## **Verkeerspsychologische aspecten N65 Vught**

Opdrachtgever : Stichting Comité N65 Ondergronds Helvoirt  
Opsteller : drs Cees Wildervanck | de Paauwen PenProducten

28 oktober 2020.

## 10. Invoegstrook

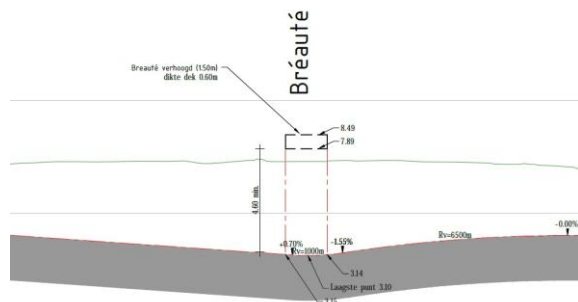
De invoegstrook loopt vanaf de toerit gelijk met de HR aanvankelijk hellingafwaarts, vervolgens onder de brug in de De Bréautélaan door, en ten slotte weer enkele tientallen meters hellingopwaarts. De invoegstrook wordt afgesloten door de naastgelegen wand die naar de HR toebuigt. Op de invoegstrook is sprake van een elkaar versterkend effect van meerdere aandachtspunten. Deze worden hieronder beschreven aan de hand van de criteria zoals beschreven in Hoofdstuk 2.

- Het zicht vanaf de toerit vóór, links en achter op de HR wordt beperkt door de doorgetrokken wand tussen toerit en HR.
- De brug in de De Bréautélaan met zijn grote omvang en opvallende vorm en kleur maskeert het reeds stijgende einde van de invoegstrook.
- De invoegstrook en een deel van de HR liggen voor een groot deel van de dag in de schaduw.
- Door de stijging van het laatste deel van de invoegstrook is daar het zicht op de HR via de achteruitkijkspiegels beperkt.

Door de beschreven slechte en late zichtbaarheid van elementen in dit traject (met name het einde van de invoegstrook) plus de op zich al onverwacht geringe lengte van de invoegstrook (zie 'kunnen') komt vooral het einde van die strook onverwacht. Daardoor is er onvoldoende ruimte en dus tijd om te anticiperen op deze situatie waarbij onder 'situatie' ook nadrukkelijk het invoegen zelf valt.

- Dimensionering. De lengte van de invoegstrook van ruim 140 meter is onder normale/gunstige omstandigheden acceptabel. Vanwege de overige genoemde en nog te noemen Aandachtspunten is hier echter geenszins sprake van normale laat staan gunstige omstandigheden: er is te weinig ruimte en daardoor te weinig tijd om de complexe en onverwacht opduikende situatie volledig te kunnen overzien en de juiste beslissingen te nemen en uit te voeren.

- De late zichtbaarheid van het einde van de invoegstrook maakt dat plotseling alle relevante deeltaken gelijktijdig moeten worden uitgevoerd: waarnemen, beslissen, handelen. Dit zal de capaciteiten van sommige weggebruikers overschrijden.

- Het stijgen van de invoegstrook na de dip onder de De Bréautélaan kan ertoe leiden dat een invoegende auto 'vanzelf' snelheid mindert terwijl een auto op de HR zijn snelheid aanhoudt (cruise control!). Dit probleem wordt versterkt door de onvoorspelbare/variërende snelheden op de HR (Aandachtspunt 3). De aanwezigheid van vrachtauto's bemoeilijkt eens te meer het adequaat uitvoeren van de rijtaak van de invoegende weggebruiker.

- Het slechte zicht, het onverwachte karakter van het laatste deel van het traject en de daardoor plotselinge grote rijtaakverzwaring geven het gevoel van niet meer 'in control' te zijn, wat per definitie een stressor is. Dit leidt tot onzeker gedrag.
- Het zowel objectief als gevoelsmatig ('dreigend') niet-vergevingsgezind afsluiten van de invoegstrook door de wand ernaast, waar die naar de weggebruiker toe buigt, en afwezigheid van geleiderail kan eens te meer stress en onzeker en dus risicoverhogend gedrag van de invoegende weggebruiker veroorzaken.

- De combinatie van beperkt zicht en korte invoegstrook komt onverwacht, wat adequaat anticiperen onmogelijk maakt.
- De combinatie van beperkt zicht en korte invoegstrook en daardoor zeer beperkte correctieruimte en -tijd leidt tot piekbelastingen van het waarnemingsvermogen en de mentale capaciteit van de weggebruikers, wat een adequate uitvoering van de rijtaak sterk bemoeilijkt.
- Er is als gevolg van de betonnen wand en het ontbreken van correctieruimte/-tijd sprake van een zowel objectief als gevoelsmatig niet-vergevingsgezinde omgeving
- Deze factoren hebben aanzienlijke stress ten gevolge, die op zijn beurt de voorgaande problemen nog weer vergroot, met als gevolg onverwachte/foute manoeuvres.

Dit cumuleren is geen zaak van 'bij elkaar optellen' maar van 'vermenigvuldigen' van de ongunstige aspecten. Vooral dit onderling versterken van op zich soms al zeer bedenkelijke ongunstige factoren maakt dat hier sprake is van een hoog, zo al niet onaanvaardbaar risico.

Dit risico is slechts af te wenden met het vlakker doen verlopen van het betreffende traject (Aandachtspunt 1) van de N65 en een aanzienlijke verlenging van de invoegstrook (Aandachtspunt 10).
